V e c : Vysvetlenie informácií potrebných na vypracovanie ponuky 19

Obstarávateľ v zmysle § 48 zákona č. 343/2015 Z. z. o verejnom obstarávaní a o zmene a doplnení niektorých zákonov v znení neskorších predpisov (ďalej len „ZVO“) poskytuje vysvetlenie informácií potrebných na vypracovanie ponuky v zadávaní nadlimitnej zákazky na predmet zákazky „**Modernizácia železničnej trate Žilina – Košice, úsek trate Poprad Tatry (mimo) – Krompachy. Časť: A.2 Vydrník (mimo) – Markušovce (mimo)**“ vyhlásenej uverejnením Oznámenia o vyhlásení verejného obstarávania vo Vestníku Európskej únie č. 43837-2025 číslo vydania série S úradného vestníka: 15/2025 dňa 22.01.2025 a vo Vestníku verejného obstarávania č. 16/2025 pod značkou 1536 - MSP dňa 23.01.2025 (ďalej len „oznámenie o vyhlásení verejného obstarávania“) nasledovne:

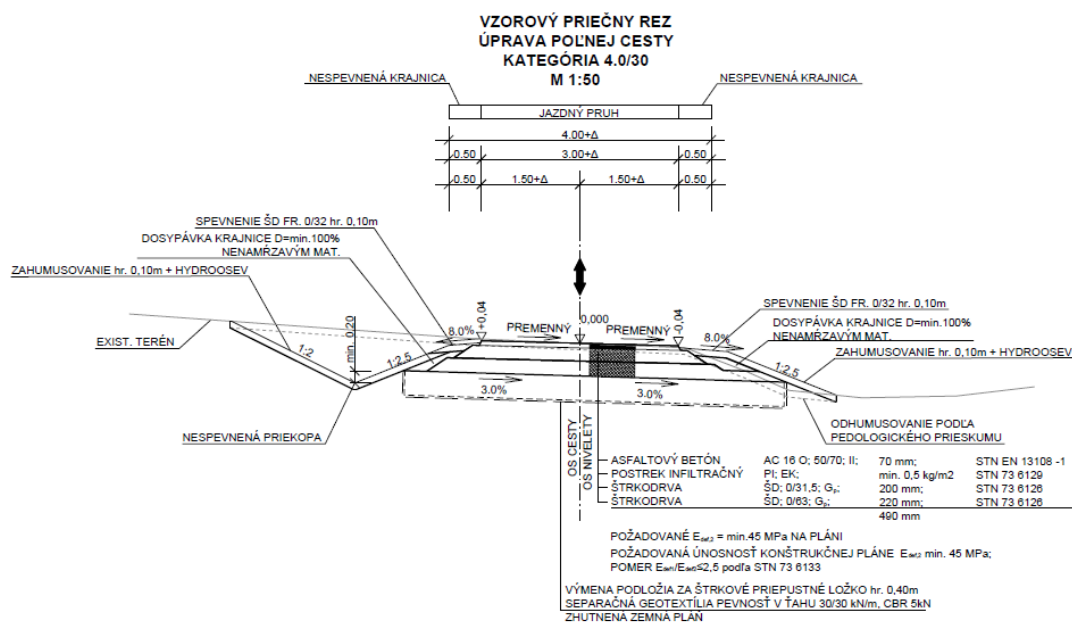
UČS 05 , SO 05-38-07 Tunel Kalmanka – prístupová cesta k západnému portálu.

Na výkrese č. 3 vzorové priečné rezy a v technickej správe , je v skladbe konštrukcie vozovky vrstva cementom stmelená zmes CBGM 8/10 22 cem III/B 32,5 N hr. 230 mm.

Vrstva CBGM 8/10 vo výkaze výmer chýba.

Doplní verejný obstarávateľ chýbajúcu vrstvu CBGM do výkazu výmer ?

Konštrukcia vozovky s cementom stmelenou zmesou CBGM 8/10 sa nebude realizovať, preto nie je vo výkaze výmer. Skladba konštrukcie vozovky je uvedená na obrázku nižšie.

Výkaz výmer sa nebude upravovať.
